АД АЕРОДРОМ НИКОЛА ТЕСЛА БЕОГРАД
КОМИСИЈА ЗА ЈАВНУ НАБАВКУ БР. 67/2016 ОП
Деловодни број:31-1617/2-5
Датум: 07.03.2017.године
Београд

ПРЕДМЕТ: Питања и одговори за конкурсну документацију за јавну набавку „ИЗГРАДЊА
ОГРАДЕ ОКО ПЕРИМЕТРА 4. фаза“ БРОЈ 67/2016 ОП

Позиција 5.1. – Браварски радови

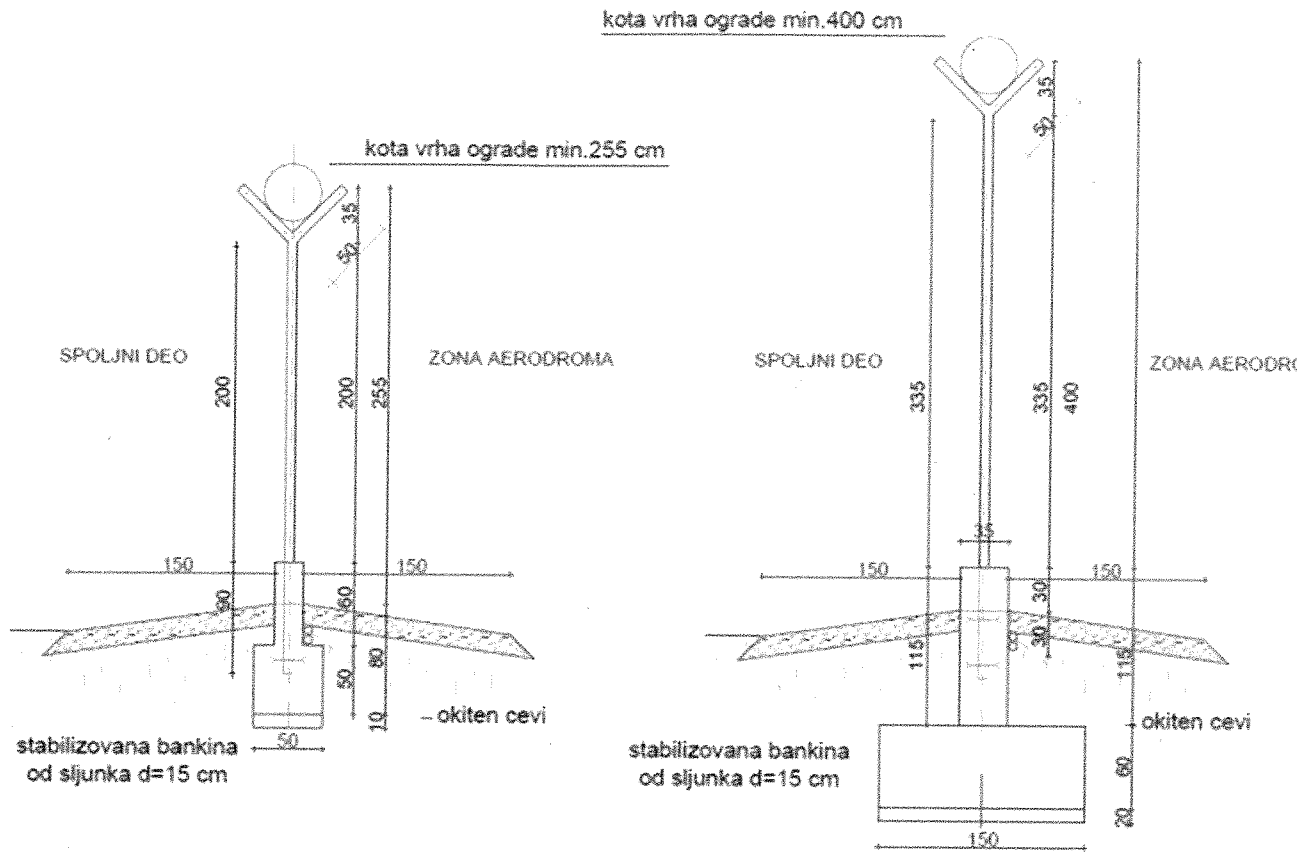
- Боја нове ограде усаглашена са постојећом.....
Обзиром да је постојећа на појединим деловима сива, а на појединим светлије или тамније зелена(избледела), молимо Вас за РАЛ тражене боје.

ОДГОВОР НА ПИТАЊЕ БР. 1: Тражена боја је зелена, РАЛ 6005
